# Un mémorial pour les morts de l'armée suisse

## Mandat d'étude en art et architecture – rapport de l'instance d'évaluation

Lucerne, le 17.02.2022

*Projet n°*  
DNA-A/ 9553

#### 7.4 210125 / THE PATH

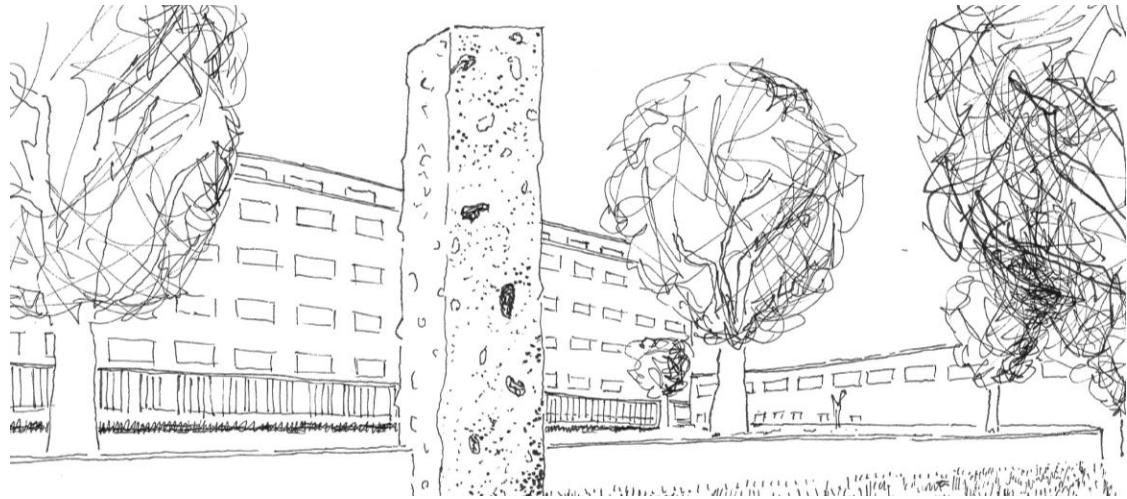
La symbolique et la simplicité du projet «The Path» a remporté une large adhésion auprès de l'instance d'évaluation. Le projet s'intègre bien dans l'existant, mais seule une vue du ciel permet de l'apprécier pleinement. L'instance d'évaluation se demande si le projet répond à toutes les attentes d'utilisation souhaitées. L'instance d'évaluation est d'avis que le projet est plutôt un projet de parc et qu'il serait majoritairement utilisé par le grand public. Une telle utilisation, notamment comme «skate park», remet fondamentalement en question le projet et son utilisation et perturberait le fonctionnement du CIAL. Ceci n'étant pas conforme à l'esprit des utilisateurs finaux, l'instance d'évaluation n'a pas retenu le projet «The Path» à l'issue du 2<sup>e</sup> tour.
